**Licitación Pública Nacional N° PFGP-159-LPN-O
“NUEVO PARQUE INDUSTRIAL DE LA CIUDAD DE ITUZAINGO -
PROVINCIA DE CORRIENTES”**

**Programa de Fortalecimiento de la Gestión Provincial
Préstamo BID 3835/OC-AR**

CIRCULAR ACLARATORIA N° 2

Figura 16: Estructura del pavimento del camino de acceso

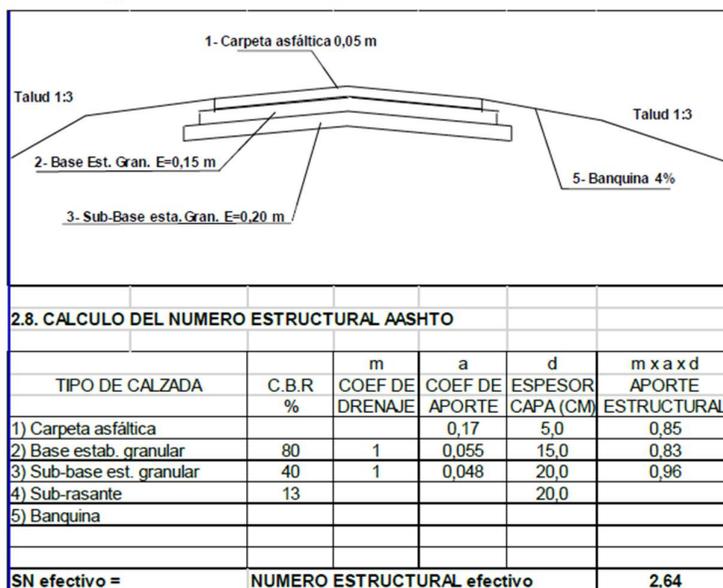
Llegado el caso de que la rta a la consulta nro 8 sea que se considere “base de suelo arena”, favor de indicar los porcentajes de composición y el valor soporte requerido.

Los datos de los suelos se encuentran en el anexo correspondiente al estudio de suelos. Los datos de cálculo figuran en el informe de proyecto e indican:

El contratista deberá diseñar y preparar la mezcla para cumplir con los parámetros mínimos de diseño.
